Policie České republiky, jakožto dotčený orgán vydávající stanovisko ve smyslu ust. § 25 odst. 1 z.č. 13/1997Sb. a §77 odst. 2 písm. b) z.č. 361/2000Sb. s předloženým návrhem souhlasí za podmínky dodržení zejména vyhl. č. 294/2015Sb., Technických podmínek č. 66 (včetně výstražného osvětlení) a dále:

Při splnění výše uvedeného, lze konstatovat, že návrh odpovídá obecným požadavkům na bezpečnost a plynulost provozu na pozemních komunikacích. Odsouhlaseno dne 18.07.2023 pod č.j. KRPL-72776-2/ČJ-2023-180506-02.

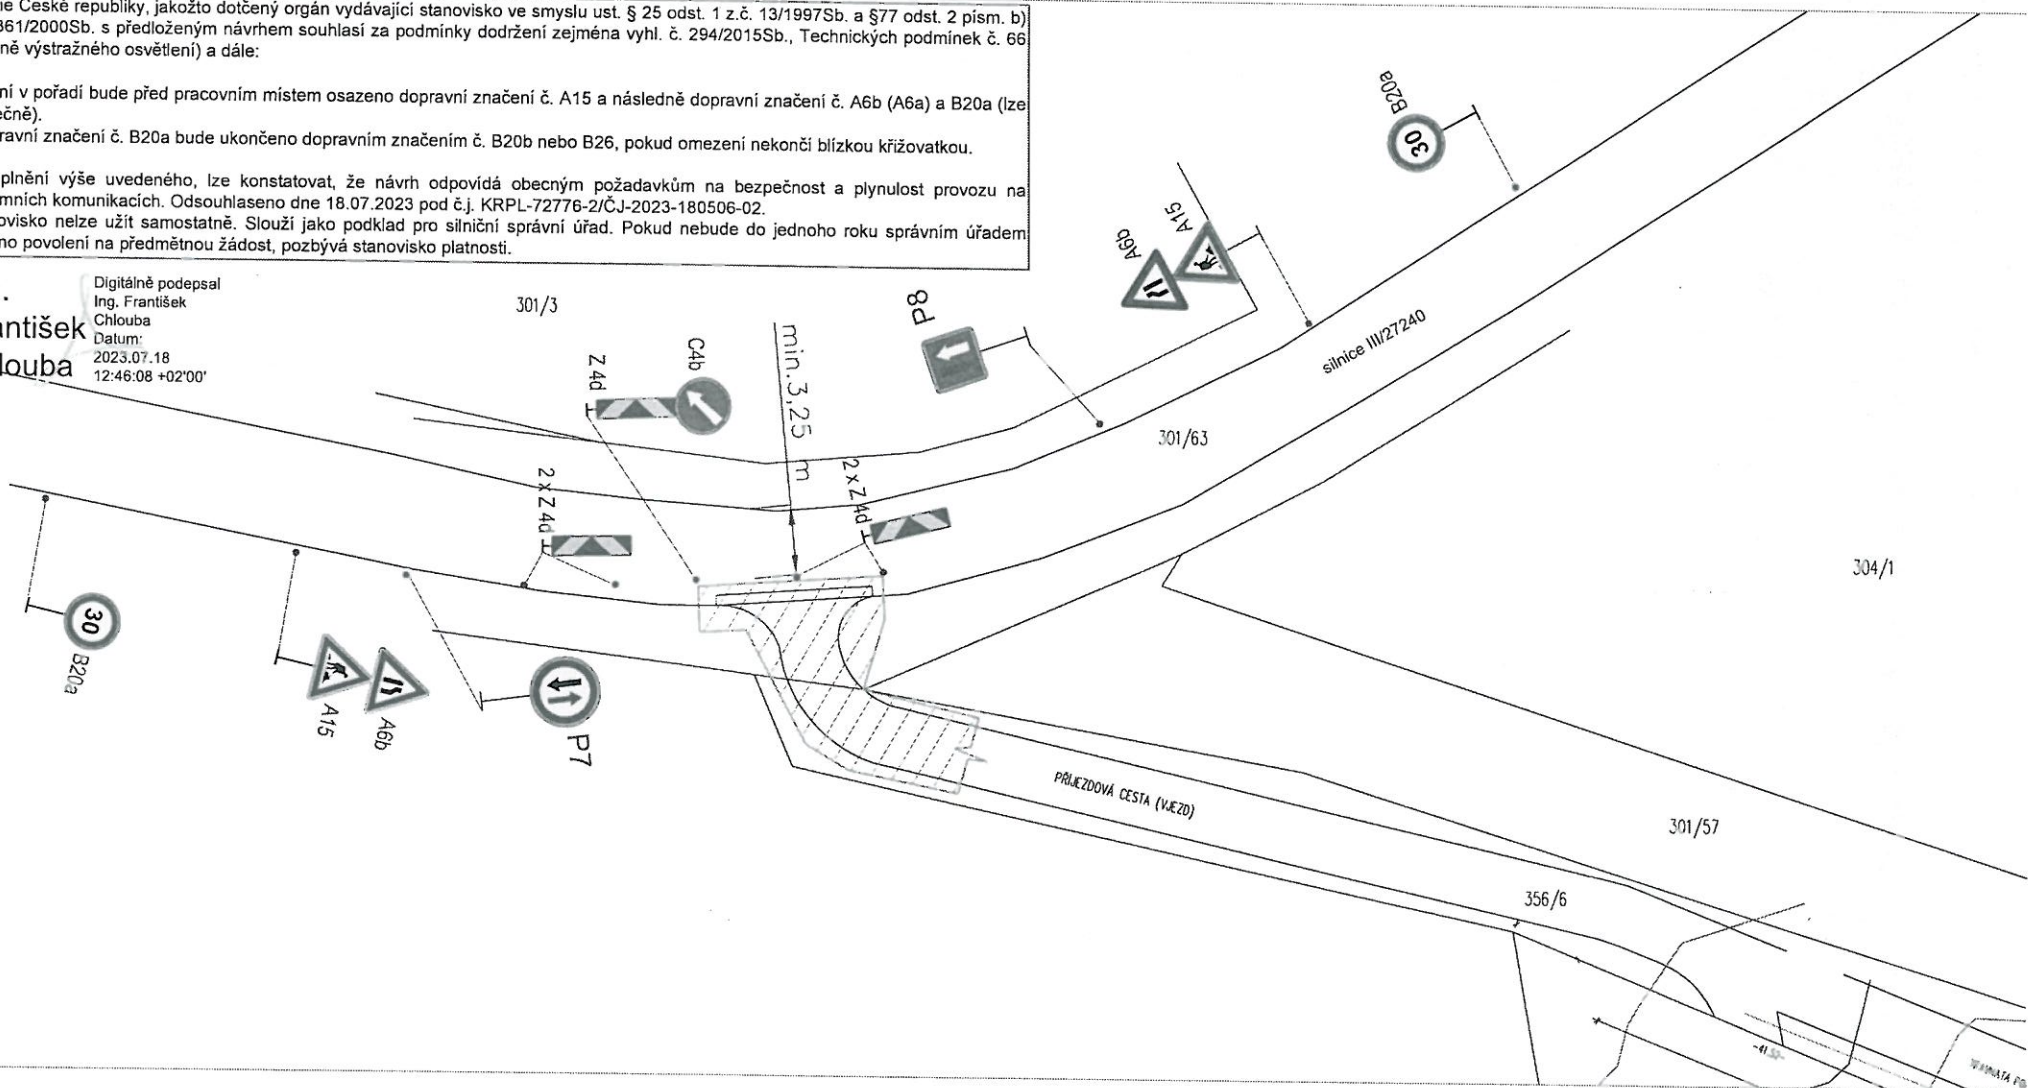
- První v pořadí bude před pracovním místem osazeno dopravní značení č. A15 a následně dopravní značení č. A6b (A6a) a B20a (Ize společně).

-Dopravní značení č. B20a bude ukončeno dopravním značením č. B20b nebo B26, pokud omezení nekončí blízko křižovatkou.
